Dedesdorfer Platz – Aktueller Arbeitsstand

- Durchführung des TÖB Verfahrens im Frühjahr 2017
- 33 Träger öffentlicher Belange wurden beteiligt
- 4 kritische Stellungnahmen zur vorgelegten Planung bezüglich Unterhaltung, Barrierefreiheit und Bauordnung

Freianlagenplanung - Projektfortschreibung im Vergleich

Freianlagenplanung – Genehmigungsplan Stand

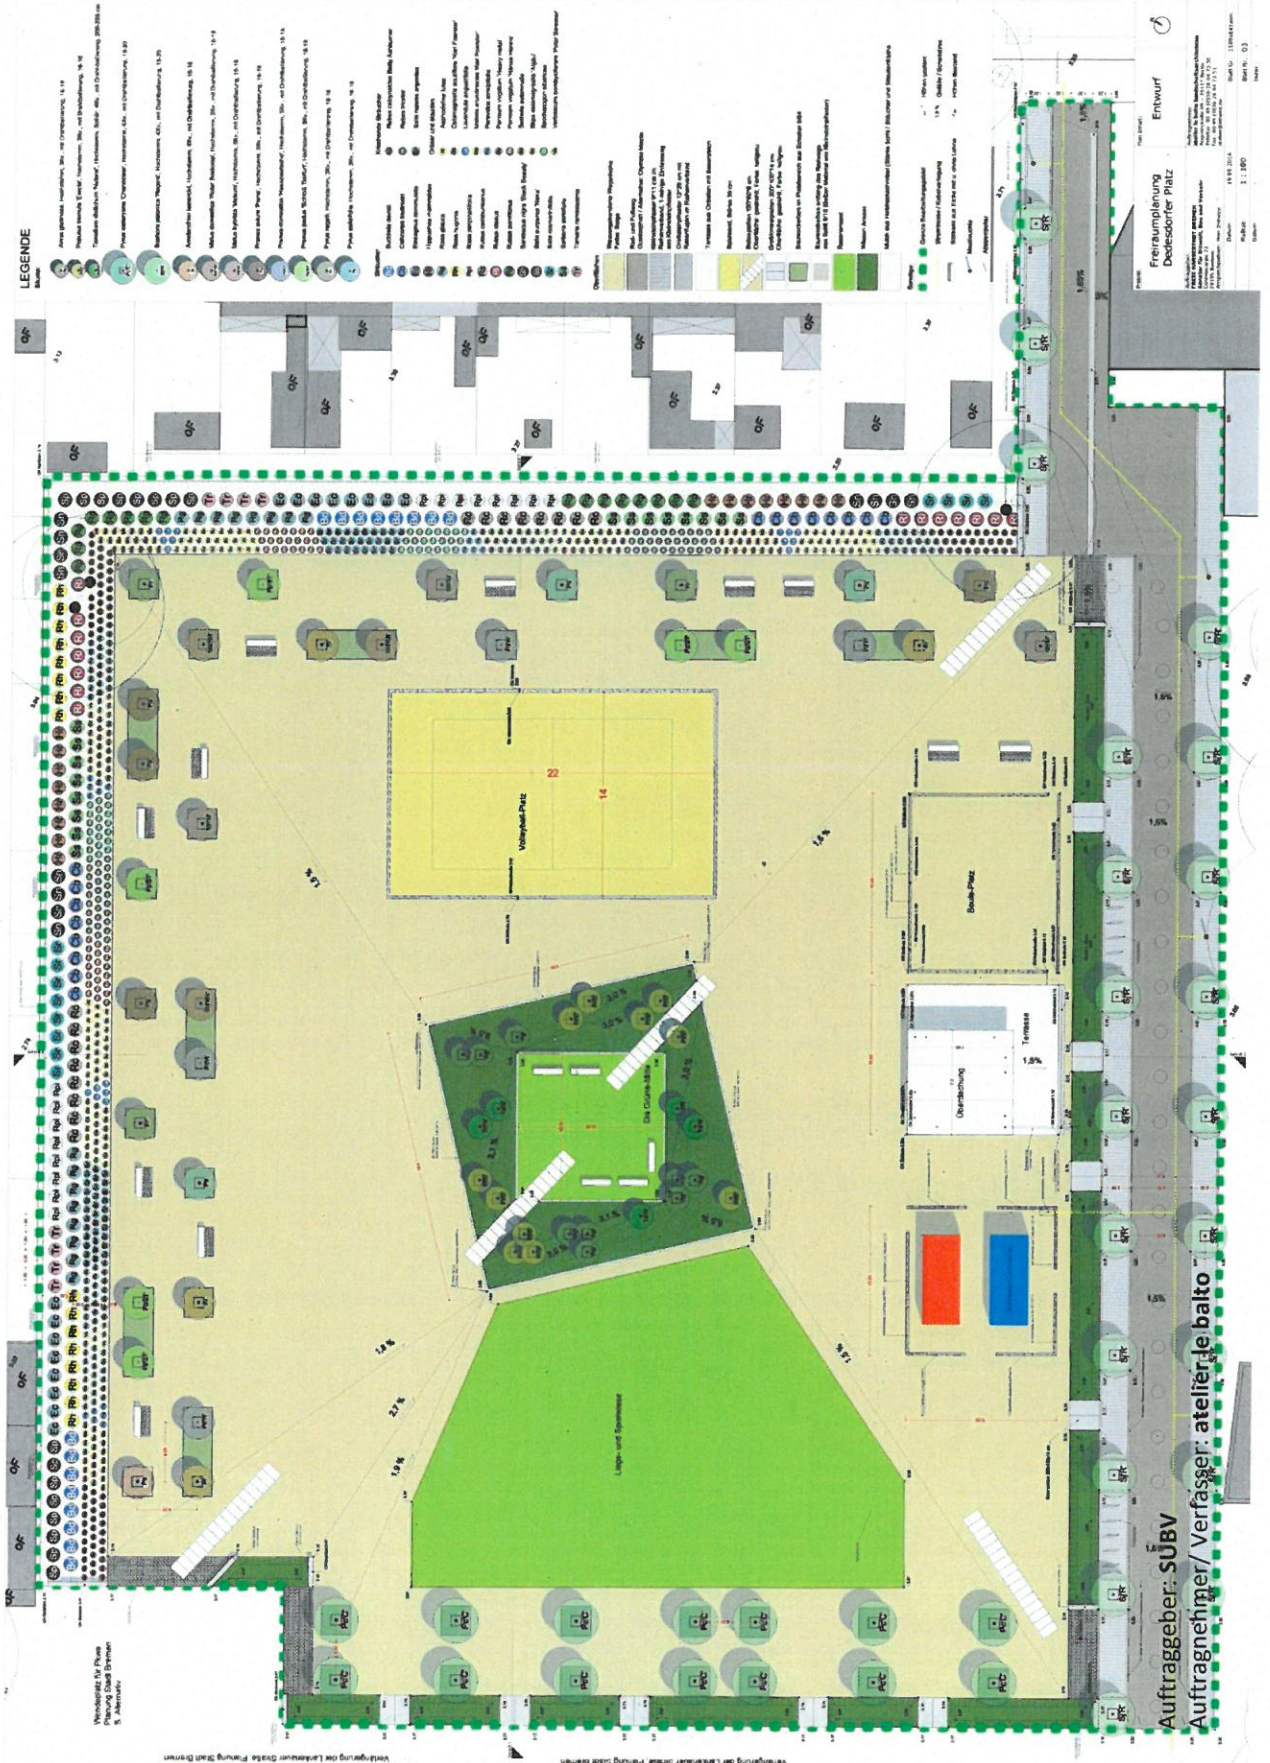
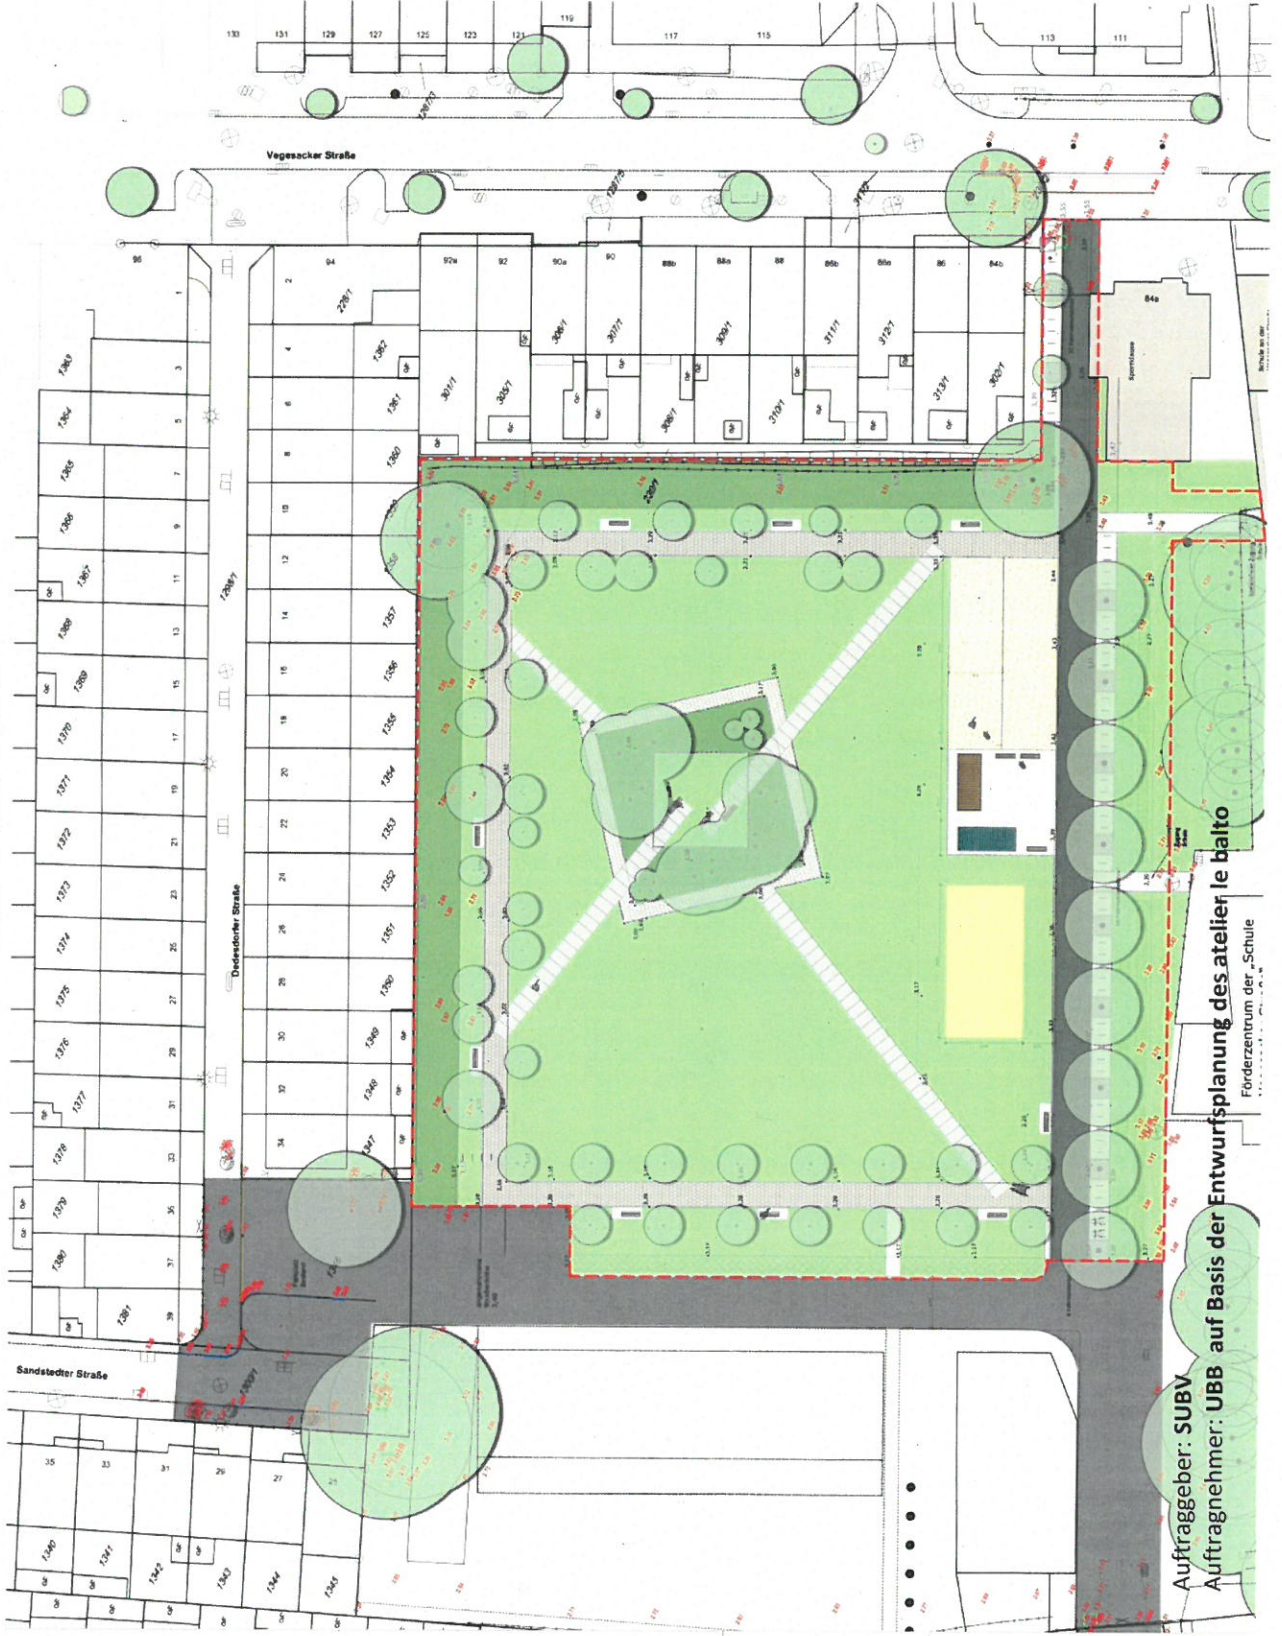
Begrenzung der Nebenflächen (Unterbringung von Spielgeräten, einschließlich Verkaufsstelle, WC-Anlagen etc.) im Bebauungsplan auf 65m²

Größe des Pavillons kritisch

Der Sandplatz muss verschoben und verkleinert werden, dadurch Neuordnung der Aktionsfelder

Platzbereich am Eingangsbereich Vegesacker Straße nicht mit Container o.ä. verstellen

Bestehenden Zugang zum Schulneubau stärker aktivieren. Baumreihe anpassen

- **Sandplatz:**
Standortänderung des Sandplatzes gem. Vorgabe vom SUBV Ref. 62, Planung und Bauordnung, auf Grundlage des Schalltechnischen Gutachtens
- **Pavillon:**
Der geplante Pavillon wird wegen Unterhaltungskosten und möglicher Lärmbelästigung kritisch gesehen
- **Einfassung der Spielzimmer:**
Ablehnung der Holzbohleneinfassung wegen kostenintensiver Unterhaltung
- **Entwässerungsmulden:**
Dimensionierung und Ausformung der Entwässerungsmulden an den Unterhaltungsbedarf des Bezirks anpassen.
- **Beleuchtung:**
Beleuchtung beschränkt sich auf Geh- und Radweg

- **Platzfläche:**
3000 m² großflächige wassergebundene Wegedecke nicht nachhaltig pflegbar, da notwendige Ressourcen fehlen
- **Entwässerungsmulden:**
Rasenmulden und unterschiedlichen Ebenen können nicht maschinell gemäht werden, eine angemessene Pflege ist aufgrund mangelnden Budgets nicht gewährleistet

- **Poller:**
gem. Ziffer 5.1.1, RL Barrierefreiheit: Einbauten, Engstellen sowie unverzichtbare Absperrungen entsprechen die vorgesehenen Poller den Anforderungen nicht
- **Sitzmöglichkeiten:**
In ausreichender Zahl und angemessener Verteilung
Die vorgesehenen Sitzmöglichkeiten mit einer Sitzhöhe von 40 cm und einer Tiefe der Sitzfläche von 40 cm entspricht nicht der DIN 18040-3.
- **Wege/ Platzfläche:**
Gefordert sind festgelegte Hauptwegebeziehungen mit geeigneten, taktilen Leiteinrichtungen mit Berücksichtigung der Nutzung und Sondernutzungen des Platzes.
Die geplante Platzgestaltung erfüllt die Forderungen aufgrund der großflächigen wassergebundenen Decke nicht
- **Zuwegungen:**
Großpflaster mit breitem Fugen sind nicht barrierefrei
